LPN N° 11/2022 - "REFUNCIONALIZACIÓN Y PUESTA EN VALOR DE LOS CUATRO BULEVARES CENTRALES - VILLA MARIA, PROVINCIA DE CÓRDOBA"

CIRCULAR ACLARATORIA CON CONSULTA Nº 3

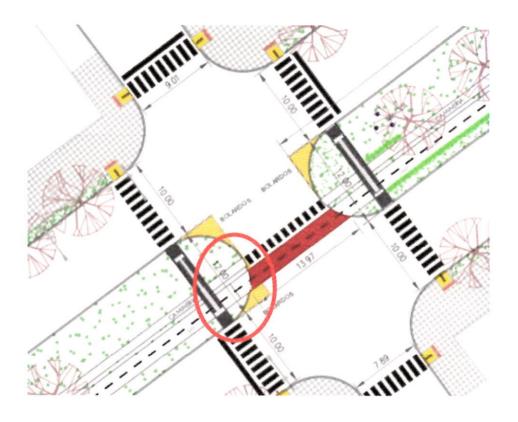
Loseta Podotáctil en cruce peatonal: en la especificación 1.1.2 se establece que "Además deberá colocar baldosas podotáctiles en toda su longitud según indicado en planos". En los planos no hay referencia de dónde deben ponerse las losetas podotáctiles, pero interpretamos que se trata del sector blanco sobre el fondo gris según lo que se muestra en la imagen inferior. Por favor confirmar si nuestra interpretación es correcta. En caso de no ser así, solicitamos brindar la aclaración correspondiente.

RESPUESTA CONSULTA 16: Es correcta la interpretación

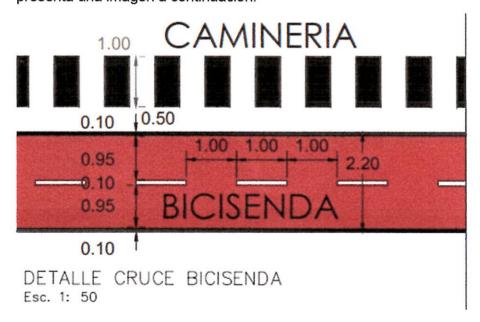
Demarcación – Bicisenda: consultamos si en los bordes de la bicisenda se debe pintar una línea de borde continua de color negro de acuerdo con el Plano N° 20 del cual se presenta una imagen a continuación:

Por favor, también aclarar si esas líneas de borde se pintan solamente en los cruoes de

calles o en toda la longitud de la bicisenda.

RESPUESTA CONSULTA 28: Los bordes de la bicisenda NO deben ser pintados. No se realiza pintura de línea de borde. (Ni en la cuadra tipo ni en los cruces).
